**2023.2.28 衆議院山崎誠議員提出質問主意書とその答弁書からわかったこと Q&A&C**

**「日本海溝・千島海溝沿いの巨大地震の対策について報告書」及び日本原燃六ヶ所再処理工場の耐震安全審査に関する質問主意書**

提出者 山崎 誠

令和五年三月十日 答弁する 内閣総理大臣 岸 田 文 雄

(参考資料) 日本原燃が内閣府の評価は「当社の地震動評価へ影響はない」とした資料  
 令和4年(2022年)2月4日に行われた第430回核燃料施設等の新規制基準適合性に係る審査会  
 合 会合資料1-2の38頁

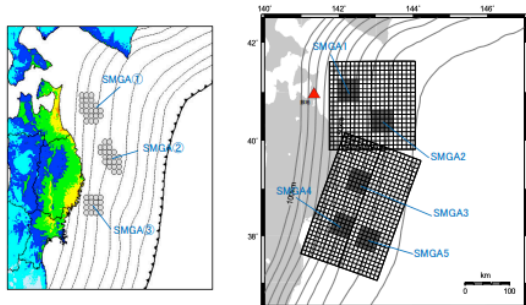
1 日本原燃が想定したモーメントマグニチュードMw九・〇のときの地震モーメントM<sub>o</sub>は三・九八E+二十二Nmであり、三十八頁の表の日本原燃の検討用地震強震動生成域SMGA1のM<sub>o</sub>は二・〇E+二十一Nmと示されており、全体の五・〇%に過ぎない。SMGAが複数連動して動いたのが二〇一一年東北地方太平洋沖地震（以下「二〇一一年地震」とする）ではなかったのか。このような巨大地震の一部域のSMGAを比較し、全体の耐震安全を判断することは可能なのか。その根拠について政府の見解を示されたい。

三十八頁の図にかかわり、内閣府は日本原燃のSMGA四と五の二つは、二〇一一年地震でエネルギーを放出したので今後最大クラスの地震は当面生じないとし省略している(報告書図表集共通編四十頁\*<sup>1</sup>)。日本原燃はこのような地域になぜSMGAを二つも設定したのか、政府として理解していることを示されたい。加えて、審査会ではこの点は問題とならなかったのはなぜか、明確に示されたい。 \* 1 [https://www.bousai.go.jp/jishin/nihonkaiko\\_chishima/model/pdf/hokoku\\_zuhyo1.pdf](https://www.bousai.go.jp/jishin/nihonkaiko_chishima/model/pdf/hokoku_zuhyo1.pdf)

内閣府は日本原燃の強震動生成域SMGA四と五の二つは、二〇一一年地震でエネルギーを放出したので今後最大クラスの地震は当面生じないとし省略したのに関わらず、なぜ日本原燃は組み込んで評価したのか、原子力規制委員会の審査でなぜ問題にならなかったのかとの質問である。2016年12月26日の第176回の審査会資料で日本原燃は日本海溝巨大地震の想定モーメントマグニチュードをMw8.3から9.0に変更している。ここでSMGA4と5が設定されたものと思われるが、なぜエネルギーが放出された領域で2つもSMGAを設定したのかについては答えていない。2014年1月7日の変更申請書は設計基準地震動600ガルで海溝巨大地震はMw8.7であり、この段階でSMGA4, 5が設定されていたのかは不明だ。この設定は2014年11月に青森県が日本海溝大地震Mw9.0を想定\*1(六ヶ所村震度6強)したことによるものと思われる。審査議事録や資料を見てもこの問題に関する議論がなされた記録は見えない。「当該設定の適否について、特段の議論はなかった」とは地震動に詳しい専門家が日本原燃にも原子力規制委員会にもいなかったからではないのか。日本海溝大地震について3.11東日本太平洋沖地震を真摯に踏まえない、いい加減な審査で終わっているように伺える。

三十八頁の表において、二〇一一年地震における各SMGAとその応力降下量は、概ね十五～三十MPaの範囲にあるので、内閣府はその最大値をとりSMGA①の応力降下量を三十MPaとした。しかし、日本原燃のSMGA1では範囲外の値である三十四・五MPaを採用している(三十八頁の表)が、この値を想定した根拠について、政府の理解しているところを示された

防災科学技術研究所による強震観測網K-NET, KiK-netの地震一覧、強震記録一覧データ\*1が公開されたのは1996年5月以降である。これ以降電子基準点等の観測網が整備され地震後すぐに各地のマグニチュード等の詳細データがわかるようになった。昭和五十三年(1978年)6月12日の宮城県沖地震\*2はその18年前である。家屋倒壊被害が甚大のため建築基準法を改正し耐震基準の強化がなされることになった地震である。観測網の不備な時代の情報を参照し応力降下量の数値を設定したとのことだが、これは現状にそぐわない非科学的で安易なやり方ではないか。事業者が選出したこのような過去の値をそのまま受け入れ、現状を精査して出てきた内閣府のデータと比較し審査する意味はあるのだろうか。人々の信頼を裏切る審査ではないか。

原子力規制委員会としては、御指摘のように「一部域のSMGAを比較」するのであったとしても、日本原燃株式会社(以下「日本原燃」という。)の再処理事業所再処理施設(以下「六ヶ所再処理施設」という。)が設置される敷地の近くの震源域に日本原燃によって設定された強震動生成域(以下「SMGA一」という。)における情報に基づき、SMGA一と六ヶ所再処理施設が設置される敷地の位置関係、SMGA一における応力降下量等を勘案することにより、六ヶ所再処理施設が設置される敷地における地震動の影響を適切に評価できるものと考えている。

「SMGA 四と五」を設定したものと承知している。また、当該設定は、地震調査研究推進本部地震調査委員会が過去の地震に関する知見に基づいて三陸沖から房総沖にかけての地震活動の長期評価を行うために区分した震源域に対応して行われたものであることから、法第四十四条の四第一項の規定に基づき日本原燃から平成二十六年一月七日付けでなされた再処理の事業に係る変更の許可を求める申請の審査において、当該設定の適否について、特段の議論はなかった。

原子力規制委員会としては、日本原燃において、マグニチュード七・四を記録した昭和五十三年の宮城県沖地震の情報を参照し、SMGA1における応力降下量を三十四・五メガパスカルと設定したものと承知している。
